PROGETTO ESECUTIVO

PROGETTAZIONE ESECUTIVA ED ESECUZIONE DEI LAVORI DI REALIZZAZIONE DEL LOTTO 1 DEL QUADRUPPLICAMENTO DELLA LINEA FERROVIARIA FORTEZZA-VERONA TRATTA "FORTEZZA – PONTE GARDENA"

Relazione tecnica delle modifiche introdotte - opere parte B

Fig. 2 – Schematico modalità di scavo delle gallerie – confronto PBG/PE (rev. B)

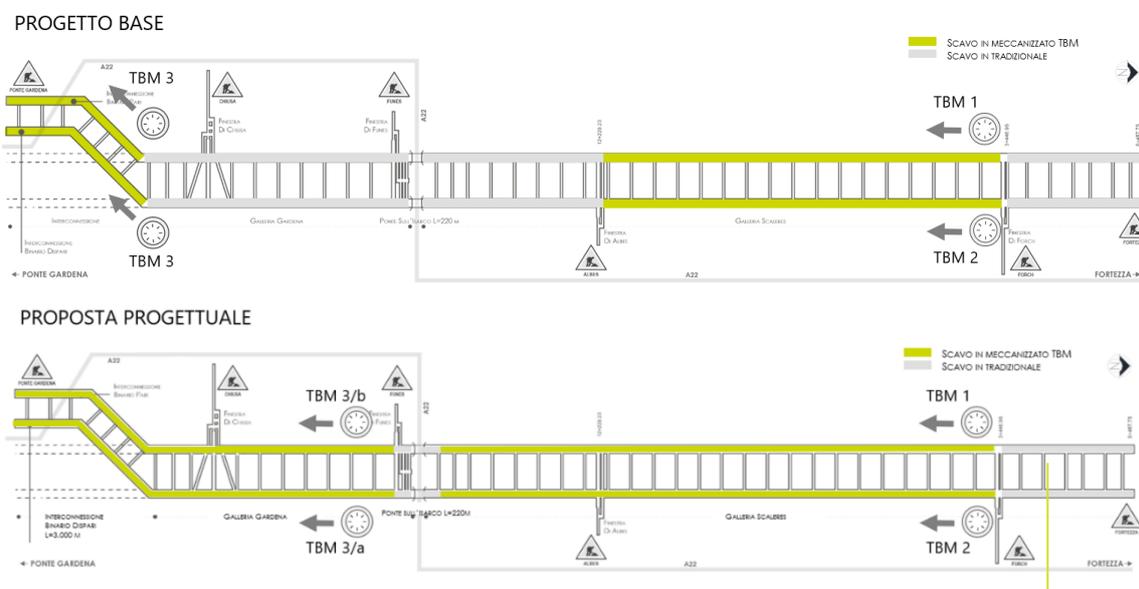
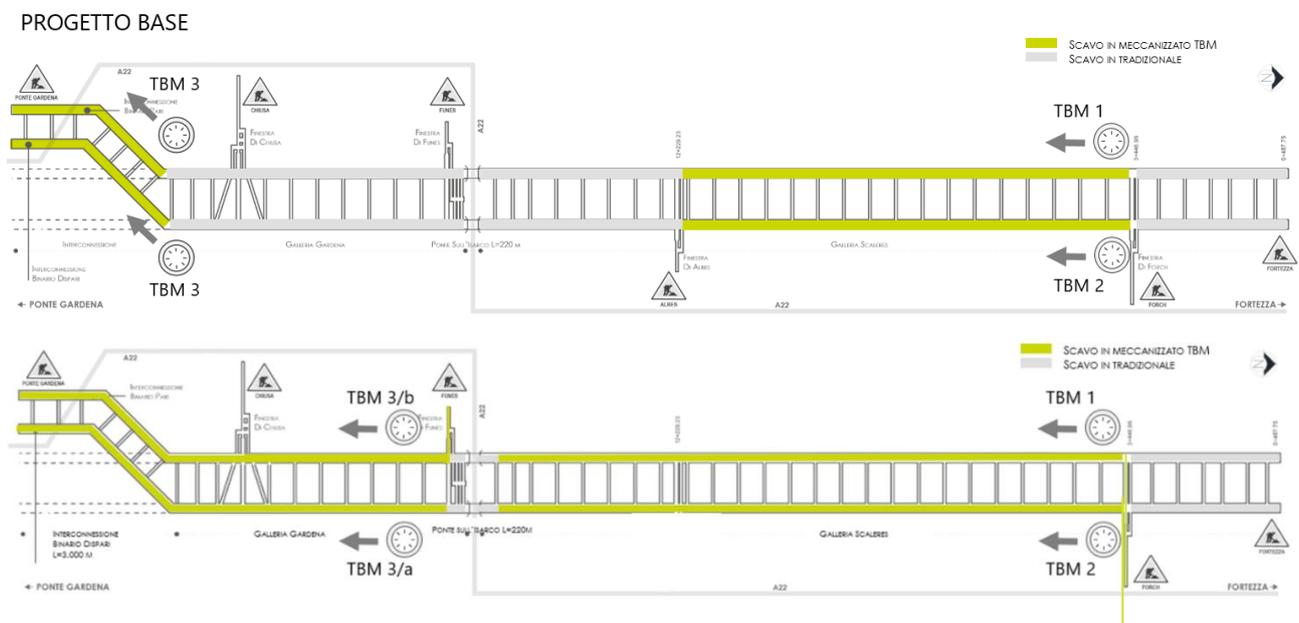
Come già diffusamente esposto nella Relazione di sistema, la scelta di proporre nel PE rev. A il **rafforzamento della meccanizzazione dello scavo delle Gallerie di linea e di Interconnessione** ha avuto come obiettivo principale la mitigazione dei rischi esecutivi correlati a tempi e/o ritardi, pur garantendo la medesima funzionalità dell'opera in fase di esercizio rispetto alla soluzione del Progetto a base gara (PBG).

La soluzione progettuale illustrata nella rev. B della presente relazione integra e modifica quanto già esposto nella rev. A del Progetto esecutivo e riassunto nel precedente paragrafo, andando a descrivere nel dettaglio la variante di tracciato proposta dall'Appaltatore con comunicazione DWI/U/22/00200/PMG/SC/DB/AR/df del 19/09/2022, confermata nella quasi totalità da Italferr con comunicazione DGPI.AGPN.PMBRVT.0162327.22.U del 16/12/2022 e derivata dall'individuazione in località Tiles di un contesto geologico diverso, non previsto e non prevedibile.

Figura 1-1 Vista 3D anello TBM Galleria di linea

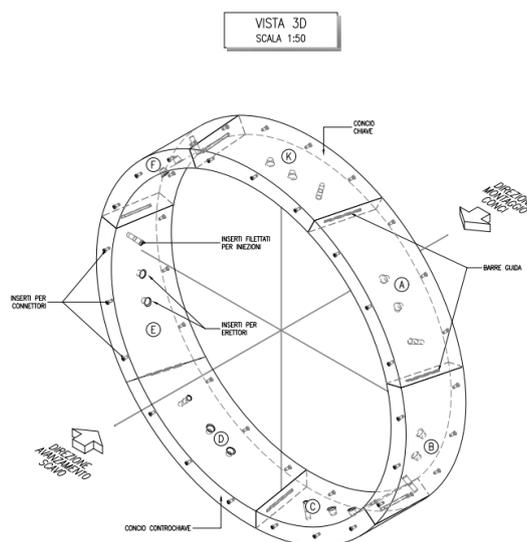
La sezione di scavo della TBM è stata leggermente modificata dal PD, diametro di scavo 9.72m, a 9.68 m. Il cambio di diametro di scavo si deve ad una migliore analisi dei parametri geotecnici e si rimanda alla "relazione di calcolo – scavo meccanizzato".

Fig. 3 Planimetria Camerone di Smontaggio

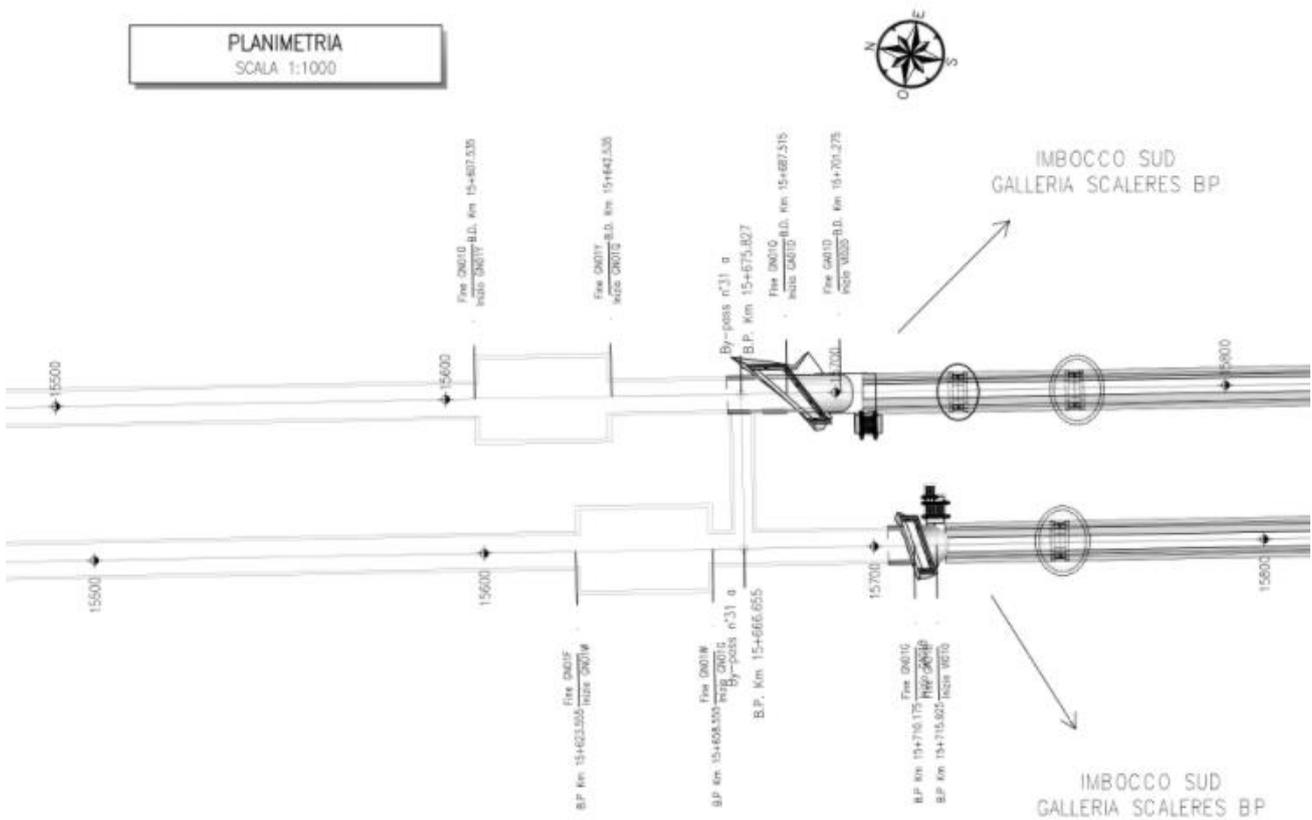
L'estensione dello scavo in meccanizzato comporta inoltre l'esecuzione di due cameroni di smontaggio delle TBM. Si riporta la planimetria con le relative progressive.

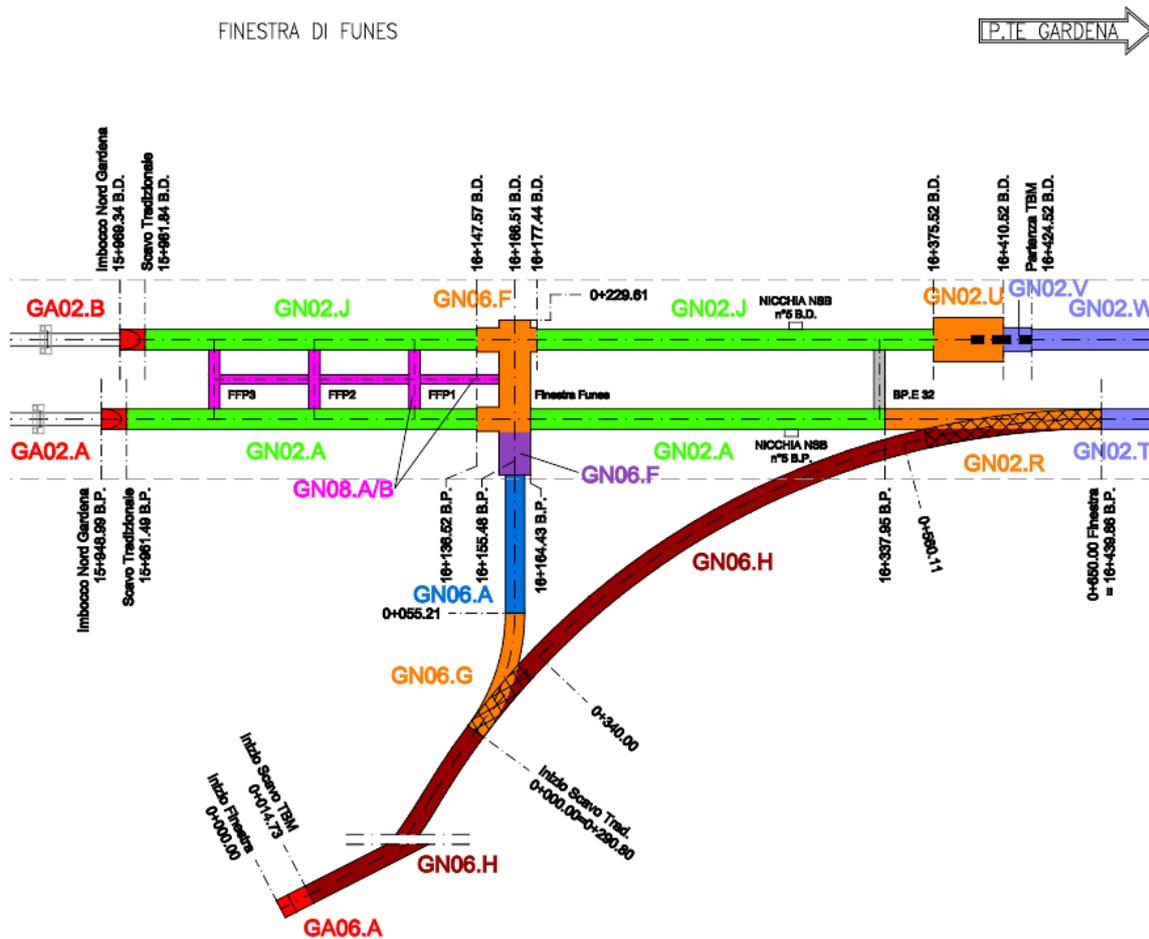
In particolare, come illustrato nella figura seguente, il ramo principale della finestra, scavato in meccanizzato, si innesta sul BP della Galleria Gardena alla pk 16+439, mentre il ramo secondario, scavato in tradizionale, ripercorre sostanzialmente il tracciato della finestra, così come prevista nel Progetto Definitivo, innestandosi sulla Galleria Gardena alla pk 16+155.

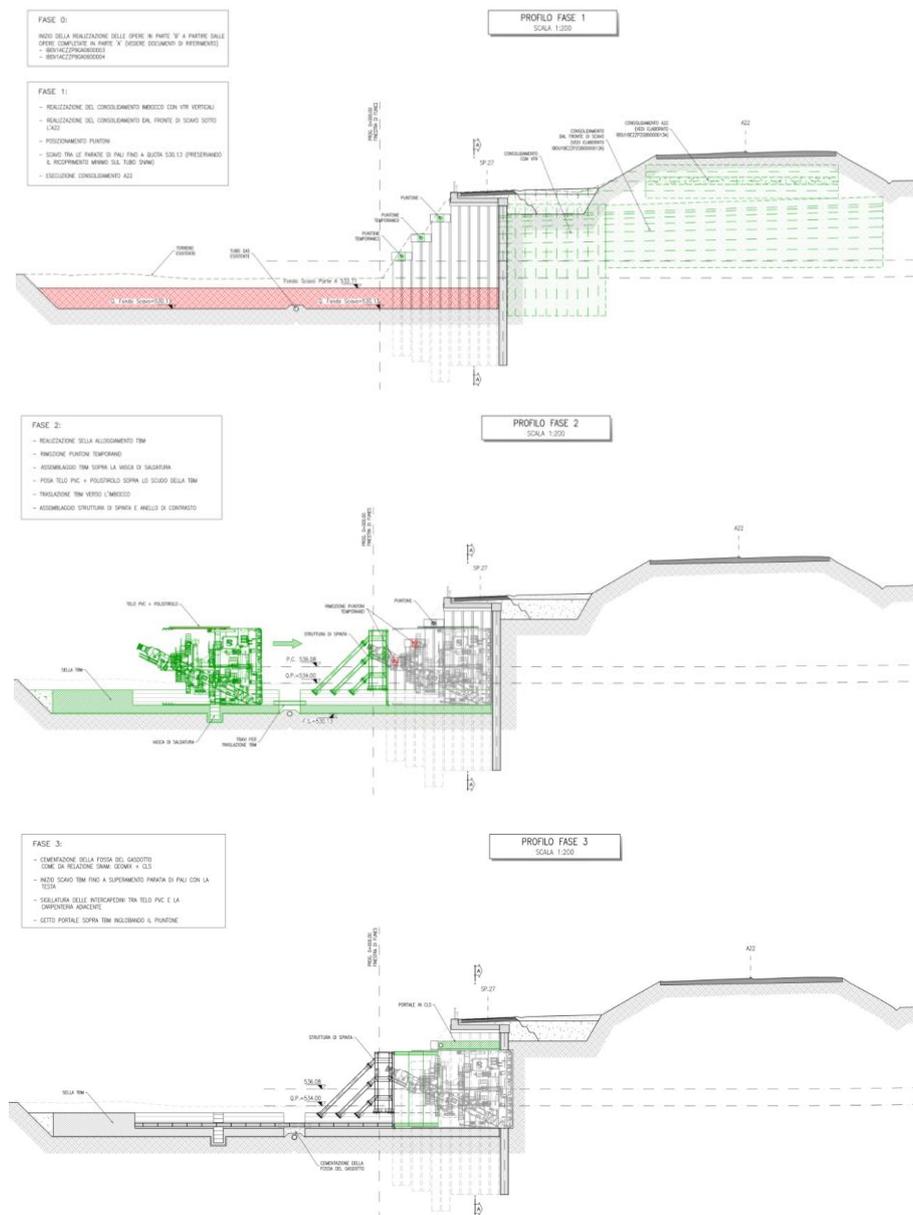
Relativamente alle opere di imbocco, rispetto alle opere provvisorie previste in parte A, il cambio di tecnologia di scavo comporta un approfondimento del piano di lavoro antistante la paratia, al fine di poter ospitare la sella di partenza della TBM, prevedendo durante la sua realizzazione l'uso di puntoni provvisionali trasversali in acciaio a sostegno della paratia laterale.

Figura 1-4 – Sezione di raffronto fase finale PD – PE

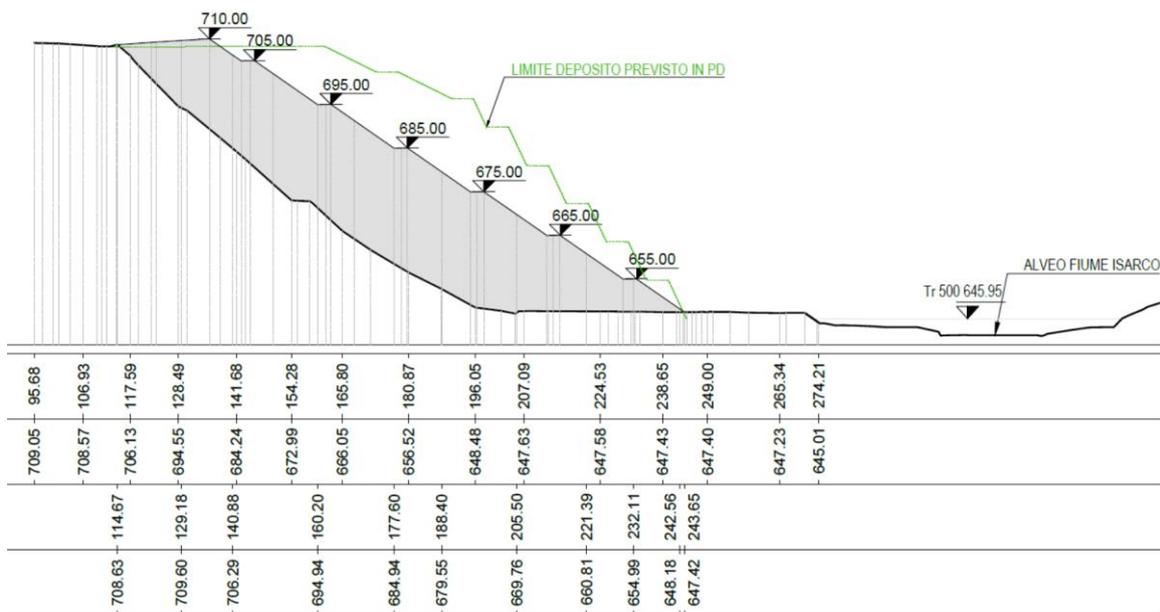
Grazie, infine, alla minore necessità di abbancare materiale di smarino proveniente dagli scavi ed all'introduzione della cava di Forch II quale ulteriore sito di deposito, è stata apportata una riduzione della capienza del deposito suddetto, eliminando gli onerosi interventi di stabilizzazione dei pendii mediante terre armate e prevedendo la realizzazione di scarpate con pendenza 1:1.43 (circa 35°), interrotte ogni 10 m da berme di ampiezza pari a 3.0 m.

Figura 1-5 Sottoattraversamento linea storica: Progetto definitivo

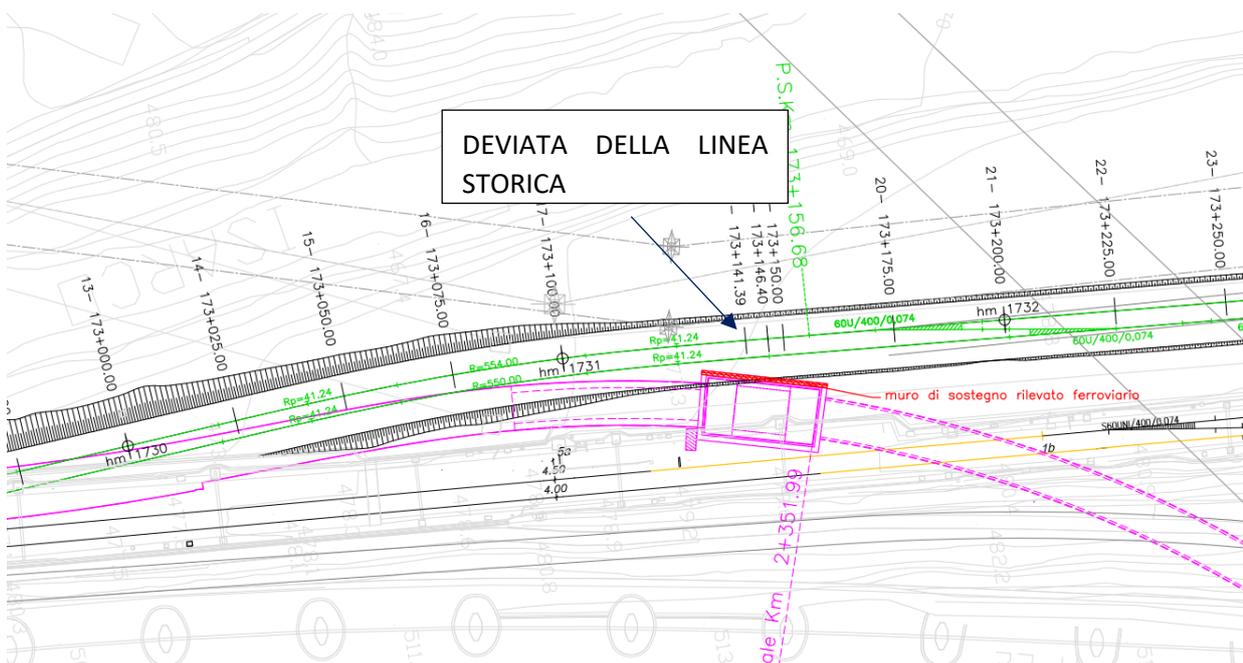
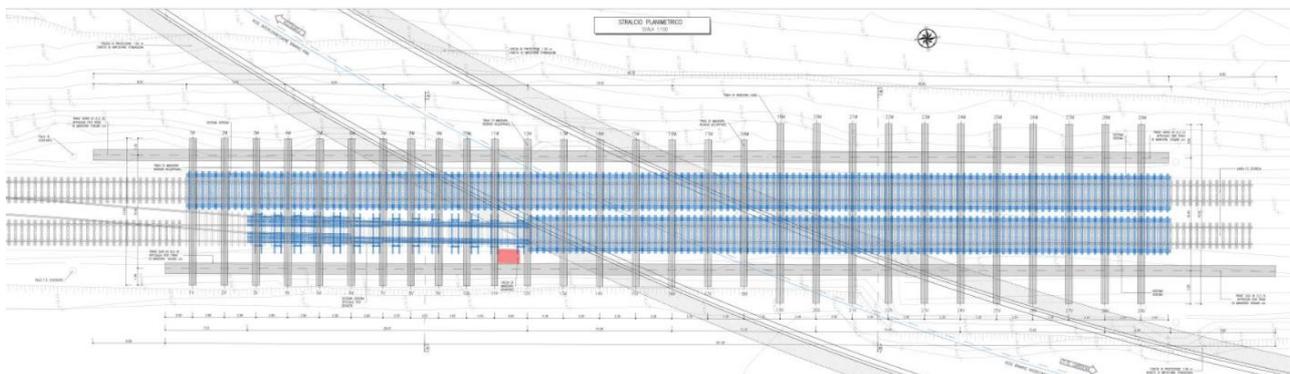
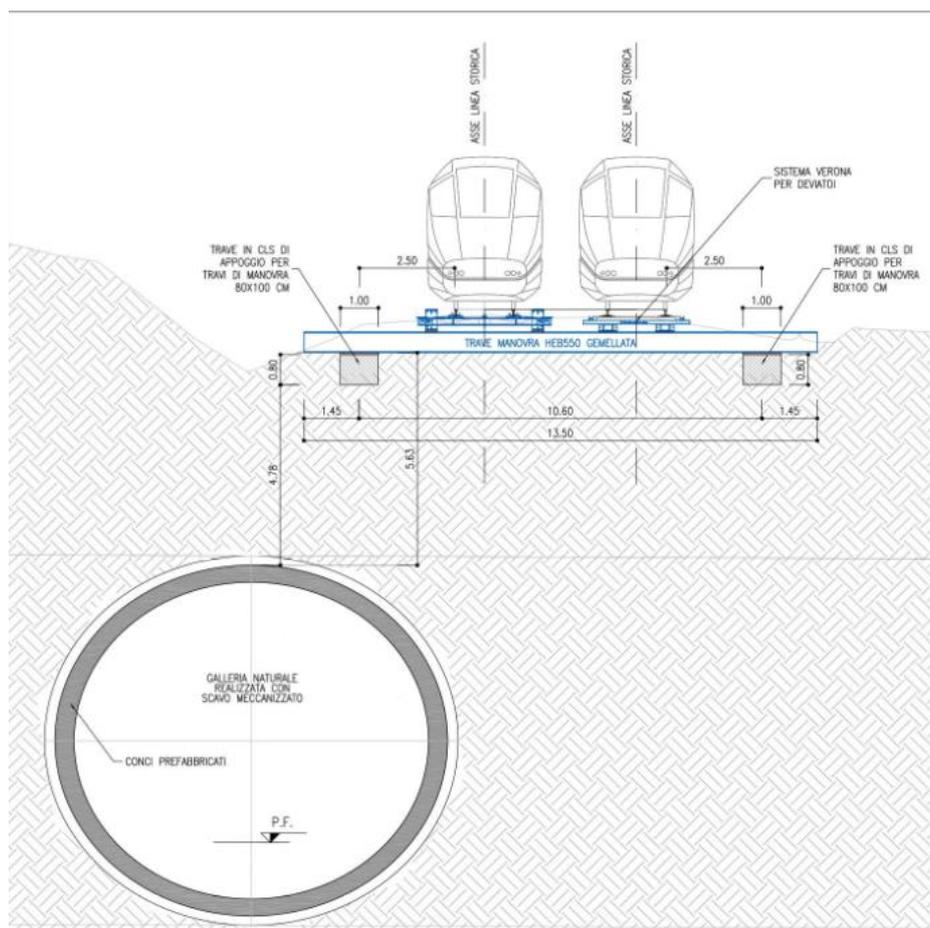
La soluzione di progetto definitivo per il sottoattraversamento della linea storica prevedeva una deviate della linea storica di circa 941 m di lunghezza, così come riportato nella figura seguente. L'obiettivo del PD era quello di realizzare lo scavo della galleria senza la linea in esercizio.

Fig. 2 – Planimetria di PE in zona Ponte Gardena - configurazione dei tralicci Terna mantenuta invariata rispetto allo stato attuale

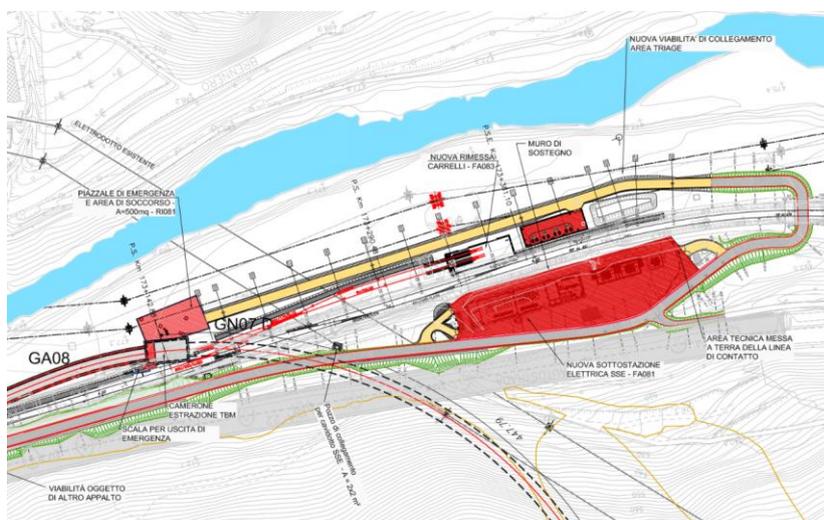
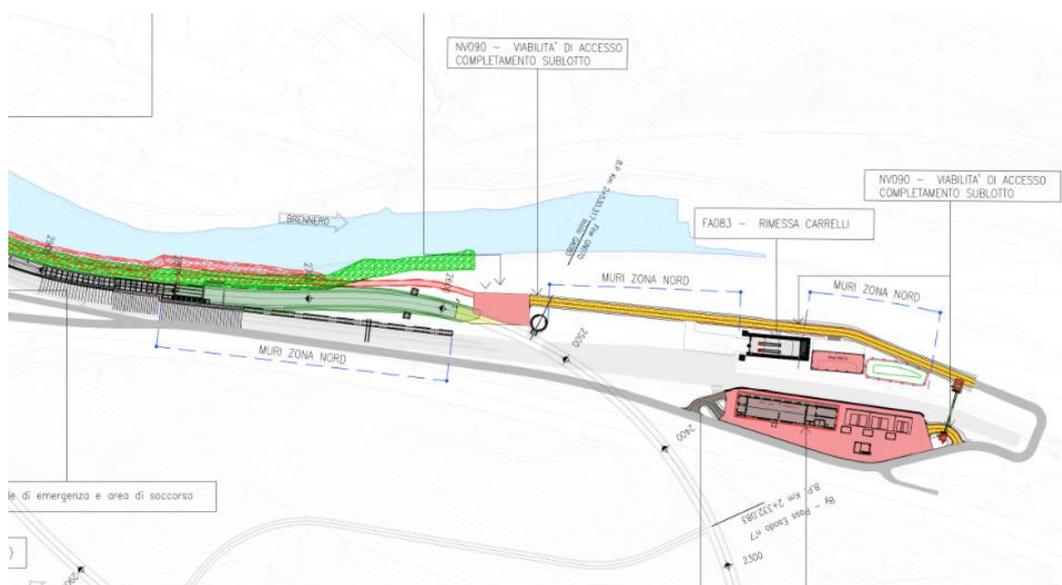
Nello sviluppo del Progetto Esecutivo si è ritenuto opportuno eliminare le modifiche, previste nel Progetto Definitivo, relative allo spostamento dei tralicci Terna in zona Ponte Gardena, adattando la configurazione delle opere civili e di linea.

L'approccio adottato è stato condiviso con l'ente gestore Terna nell'ambito di vari incontri documentati nei report di progettazione, facenti parte del PE.

Figura 1-10 Tracciato Lotto 1 (PE rev. B)

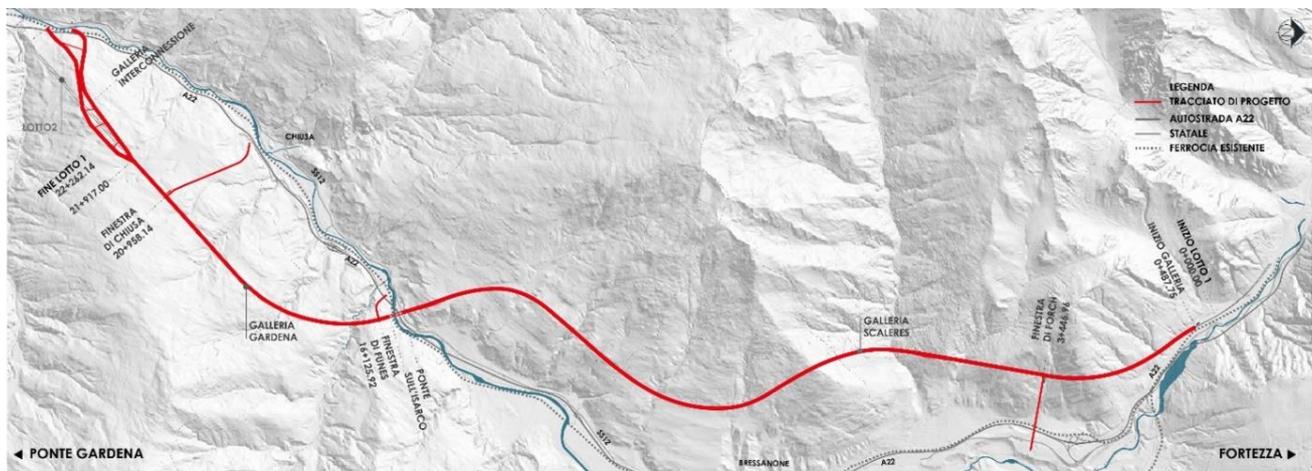
Come sinteticamente illustrato nel paragrafo 1.1, per effetto dell'imprevisto geologico di Tiles, il tracciato di linea di Progetto Esecutivo ha subito una traslazione planimetrica di circa 340 metri verso Est in prossimità della pk 9+570 (posizione dei sondaggi S21/10 e S21/10A), una accorciamento di circa 164 metri, concentrato nella Galleria Scaleres, ed una variazione del profilo altimetrico che, al fine di mantenere i medesimi limiti di pendenza (max 12,5 ‰) e raggi di curvatura (min 2.500 metri) del Progetto Definitivo, si estende anche sulla Galleria Gardena e sul Ponte sull'Isarco, oltre agli adiacenti imbocchi.

- planimetricamente i tracciati (BP e BD) si distaccano da quelli originari al km 5+100.00 e si riallacciano circa intorno al km 15+500.000, presentando lunghezza inferiore (circa 164 m);
- altimetricamente le variazioni di livelletta si concentrano:
 - o da circa 700 m dopo la finestra di Forch a circa 750 m prima della finestra di Chiusa (BP);
 - o da circa 700 m dopo la finestra di Forch a circa 2,7 km prima della finestra di Chiusa (BD).
